## **BOLETIM TÉCNICO DPAT 125/06 – TRATOR BX 6.110**

### **ASSUNTO: DIFERENCIAL COM (04) ENGRENAGENS SATÉLITES.**

**DIFERENCIAL 8013.104.556.00.1 C/ (02) ENGRENAGENS SATÉLITES (item 03 figura abaixo)**

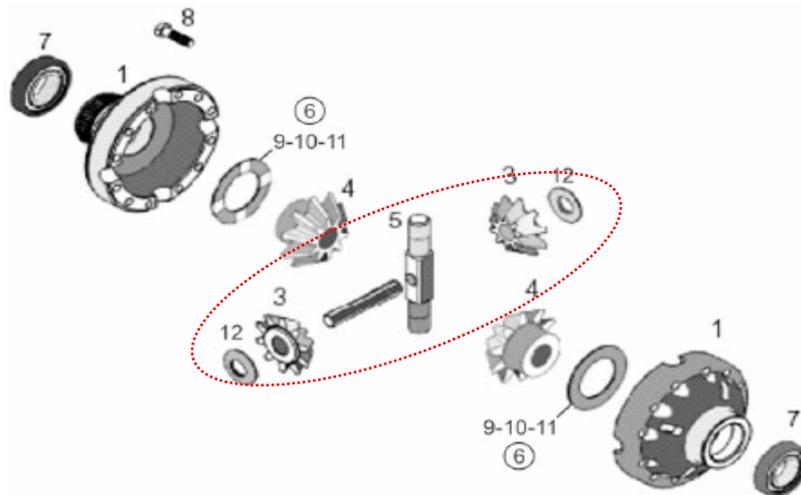
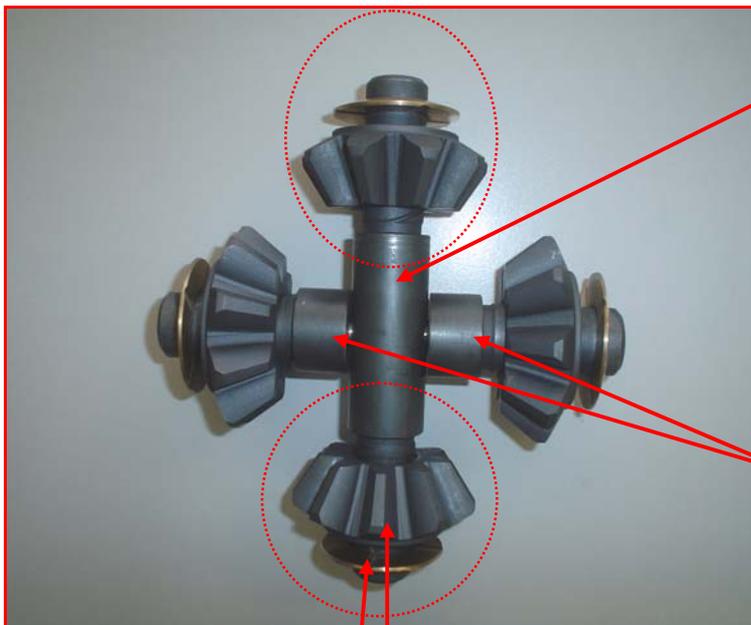
Informamos a substituição do diferencial completo (c/ 02 engrenagens satélites) pelo novo diferencial completo (c/ 04 engrenagens satélites), para os Tratores modelo **BX 6110**, conforme relação de peças abaixo:

**MOTIVO: Melhoramento do produto.**

<b>8013.104.556.00.1</b>	<b>Diferencial completo (C/ 02 engrenagens satélites)</b>	<b>01 peça</b>
--------------------------	---	----------------

- 8013.104.442.00.4 Eixo da satélite.....(01 peça)
- 8013.104.439.00.0 Arruela da satélite.....(02 peças)
- 8013.104.440.00.8 Engrenagem satélite.....(02 peças)

8013.104.551.00.2	Diferencial completo (C/ 04 engrenagens satélites)	01 peça
-------------------	--	---------

- 8013.104.620.00.5 Eixo longo das satélites.....(01 peça)
- 8013.104.621.00.3 Eixo curto das satélites .....(02 peças)
- 8013.104.439.00.0 Arruela da satélite.....(04 peças)
- 8013.104.440.00.8 Engrenagem satélite.....(04 peças)

8013.104.620.00.5 Eixo longo das satélites (01 peça) (**Peça nova**)

8013.104.621.00.3 Eixo curto das satélites (02 peças) (**Peças novas**)

- 8013.104.440.00.8 Engrenagem satélite (**Acresc. +02 peças**)
- 8013.104.439.00.0 Arruela da engrenagem (**Acresc. + 02 peças**)

- O diferencial novo código 8013.104.551.00.2 é intercambiável para os tratores já comercializados, com numeração de chassi anterior a esta modificação.
- A peça antiga código 8013.104.442.00.4 Eixo da satélite, não permanece válida para reposição, e deverá ser substituída pelas peças que compõem o novo sistema, conforme peças abaixo:
  - 8013.104.620.00.5 Eixo longo das satélites.....(01 peça)
  - 8013.104.621.00.3 Eixo curto das satélites .....(02 peças)
  - 8013.104.439.00.0 Arruela da satélite .....(04 peças)
  - 8013.104.440.00.8 Engrenagem satélite .....(04 peças)
- As peças novas somente serão intercambiáveis para os Tratores já comercializados desde que sejam substituídas casadas com as outras peças envolvidas na modificação.
- *Esta alteração ocorreu em linha de montagem a partir do seguinte Trator **TRATOR BX 6110:***
